**PIANO URBANISTICO ATTUATIVO  
AMBITO ASP\_AN2.9: VIA LASIE**

**3.1**

**RELAZIONE SISTEMA DI LAMINAZIONE  
E VALUTAZIONE RISCHIO IDRAULICO**

**OGGETTO:** *Piano Urbanistico Attuativo “ASP\_AN2.9 LASIE” a destinazione produttiva/terziaria - Conferenza di Servizi e comunicazione termini ai sensi dell’art. 14, comma 2 e art. 14-bis della L. 241/1990 – Parere di competenza*

Stralcio progetto sistema di laminazione - pianta

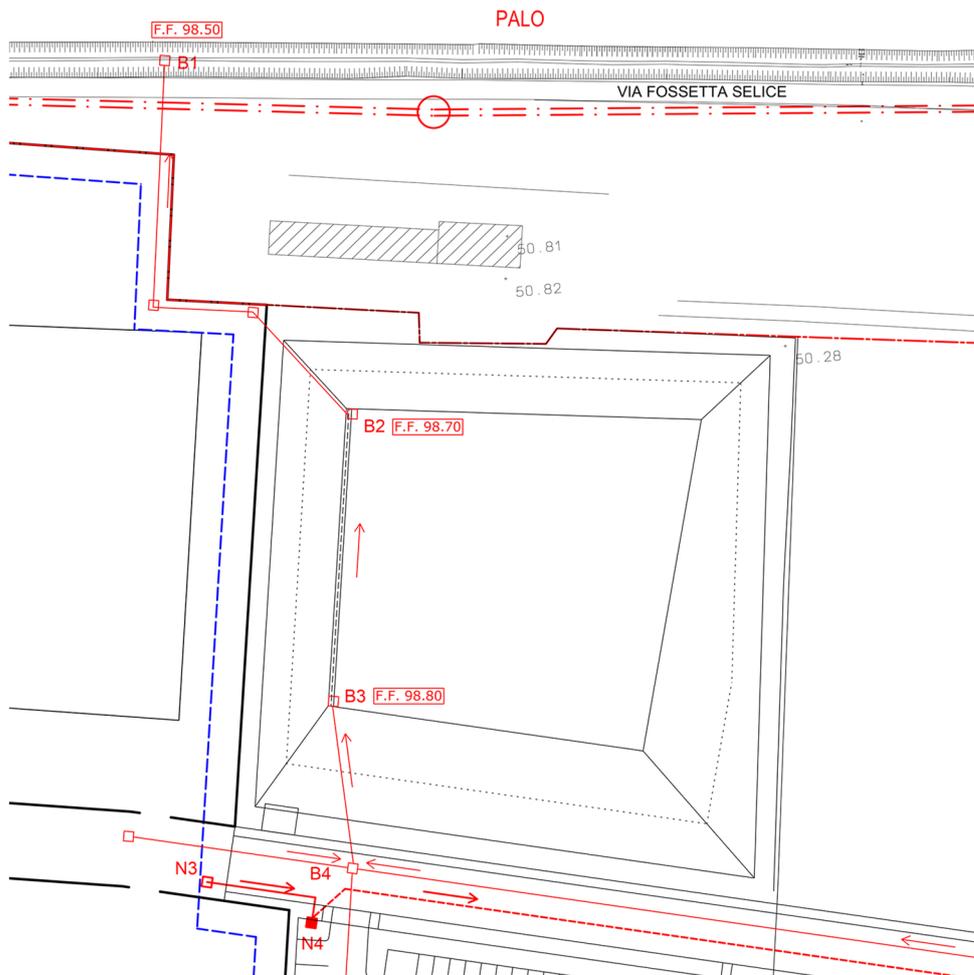
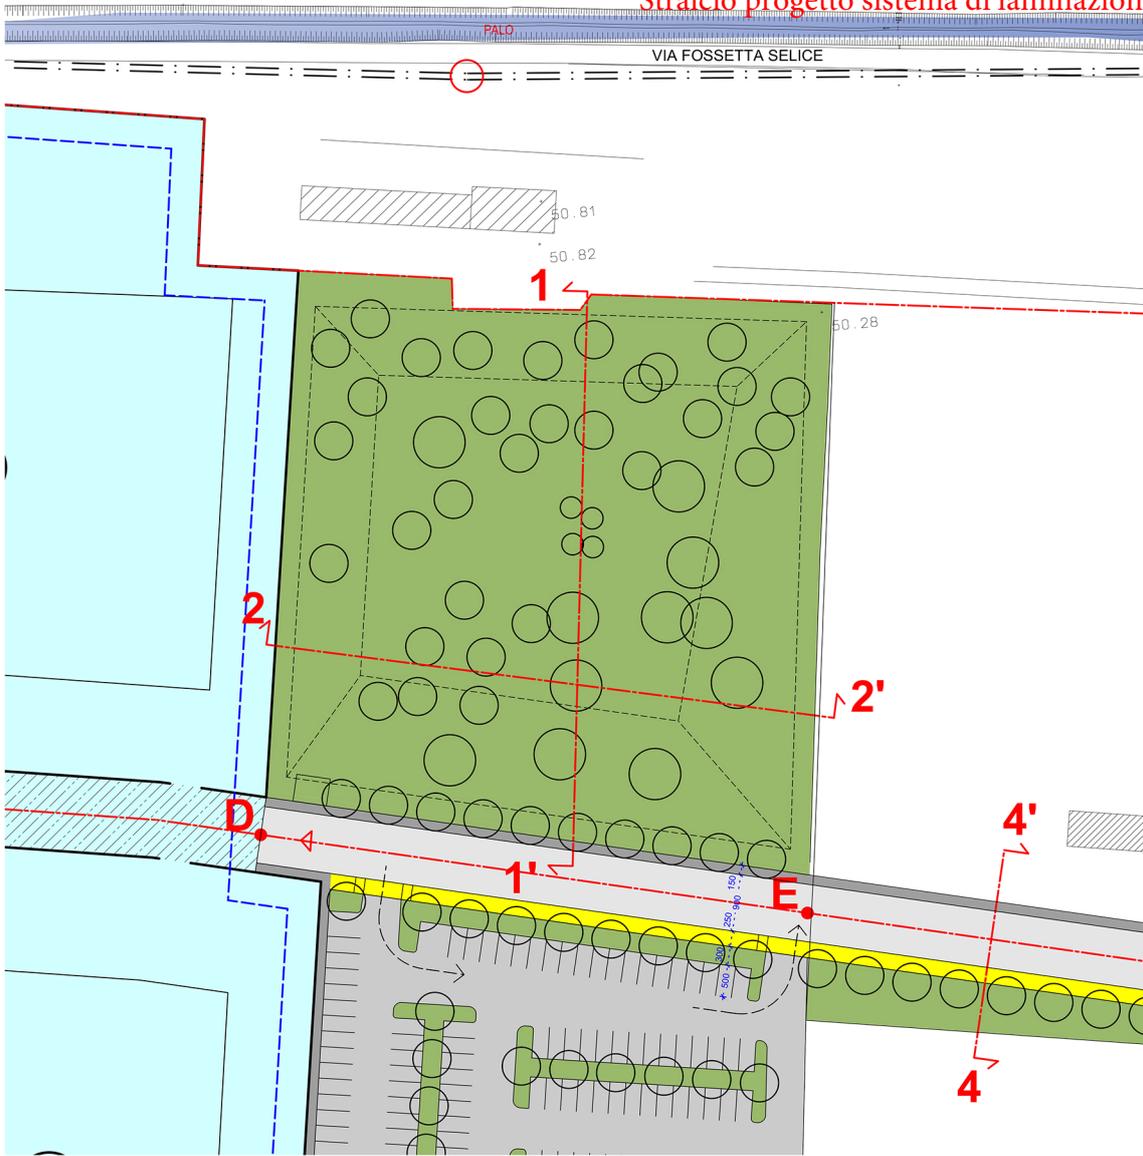
- inserimento di un sistema di dreni al di sotto del fondo del bacino di laminazione per evitare il ristagno di acqua al termine degli eventi meteorici, con scarico all’interno del pozzetto B2;

- adozione per le 2 condotte di scarico delle acque meteoriche nello scolo consortile di tubazioni di diametro interno massimo pari a 200 mm ed installazione sulle stesse di valvole a clapet;

- inserimento di un sistema di dreni al di sotto del fondo del bacino di laminazione per evitare il ristagno di acqua al termine degli eventi meteorici, con scarico all'interno del pozzetto B2;
- adozione per le 2 condotte di scarico delle acque meteoriche nello scolo consortile di tubazioni di diametro interno massimo pari a 200 mm ed installazione sulle stesse di valvole a clapet;
- invio di richiesta di regolare concessione per la realizzazione degli scarichi delle acque meteoriche nello scolo consortile "Fossa Influyente nel Maestà", come previsto dal Regolamento per le concessioni e le autorizzazioni vigente, con indicazione dei particolari costruttivi relativi ai manufatti di scarico a canale;
